美浜発電所の使用済燃料乾式貯蔵施設の設置 に係る発電用原子炉設置変更許可申請書 に対する審査結果

令和 7 年 1 1 月

申請の概要及び主な審査内容

地盤の変位・変形等による
転倒・衝突

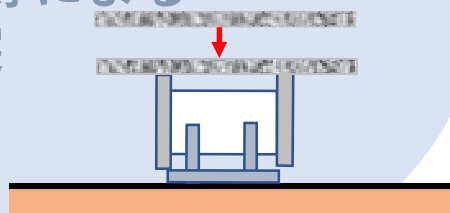
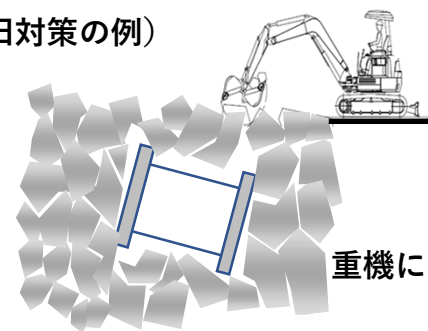
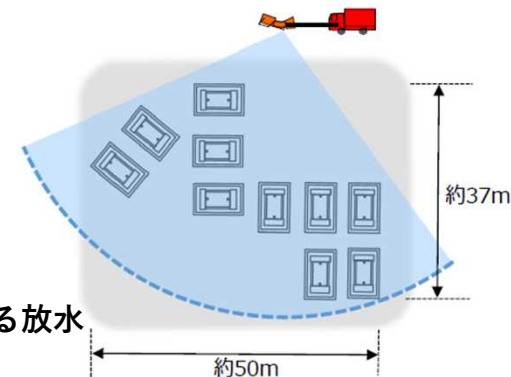
審査方針※³に準じて、地盤の変位・変形等により乾式貯蔵容器の転倒・衝突等が生じた場合でも乾式貯蔵容器の安全機能が損なわれないよう設計する方針であることを確認した。

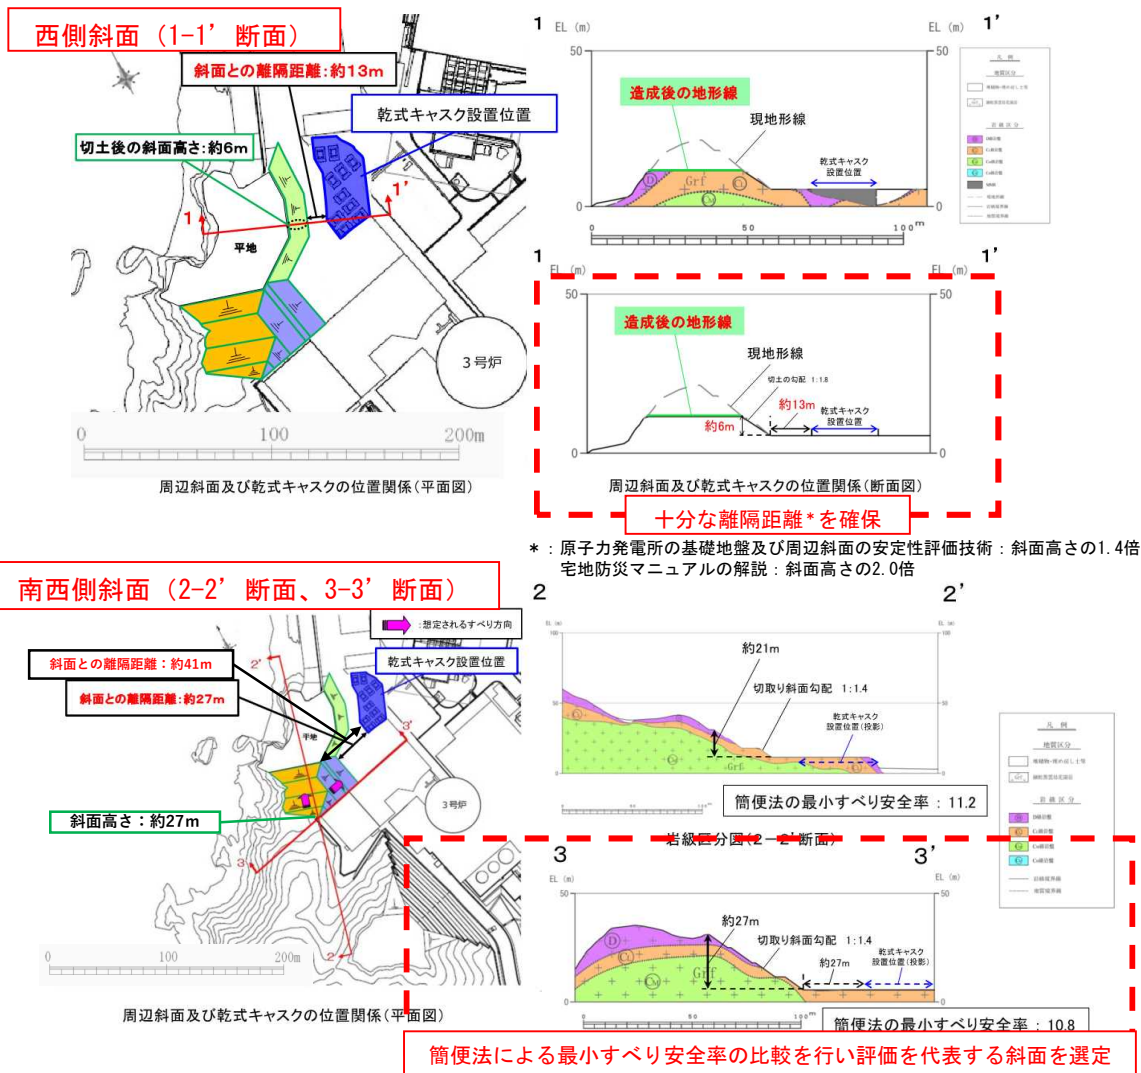
- 乾式貯蔵容器は基礎等に固定せず、かつ、貯蔵用緩衝体を装着して設置し、自重その他の荷重と告示地震力に対してその安全機能を損なうおそれがないよう設計する方針であることを確認した。
- 貯蔵用緩衝体は、告示地震力に対して乾式貯蔵容器から脱落せず、かつ、緩衝機能を損なわない設計とするほか、周辺施設は既許可の耐震設計方針（Ｃクラス）に基づき設計することを確認した。
- 乾式貯蔵容器は、告示地震力又は基準地震動を適用して実施した周辺施設等からの波及的影響評価に基づき、安全機能が損なわれないよう設計する方針であることを確認した。

図 竜巻による波及的影響

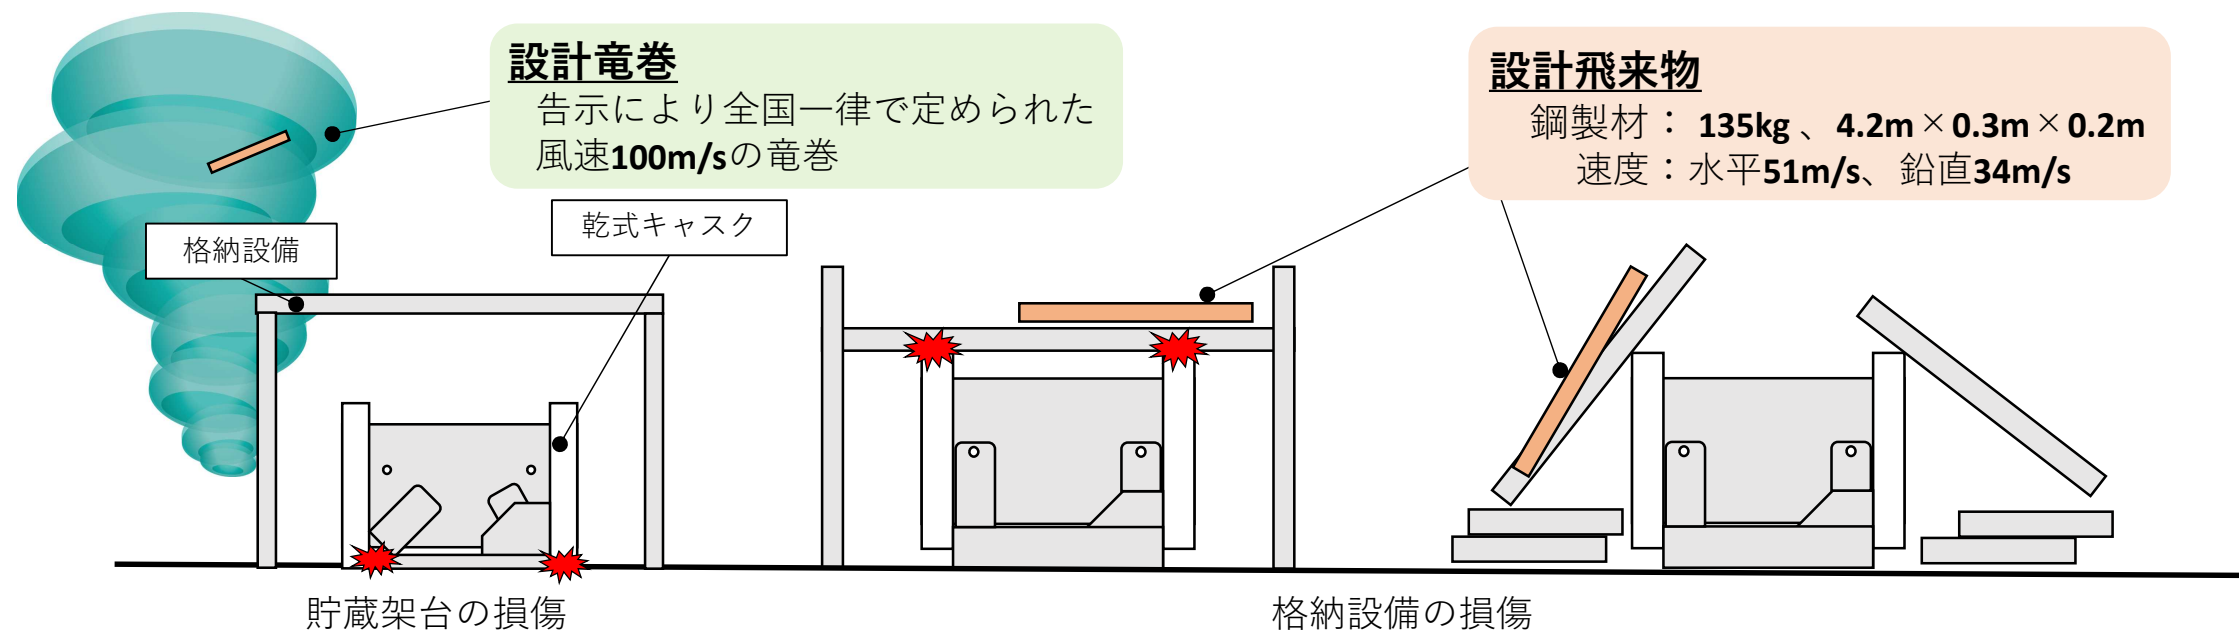
乾式貯蔵容器の設計方針が兼用キャスク告示及び竜巻ガイドを踏まえたものであること、竜巻による設計荷重に対して乾式貯蔵容器の安全機能が損なわれないこと、告示竜巻による乾式貯蔵容器の損傷を防止するための貯蔵用緩衝体を装着すること、固縛等の必要な飛来物発生防止対策を講ずること等を確認した。
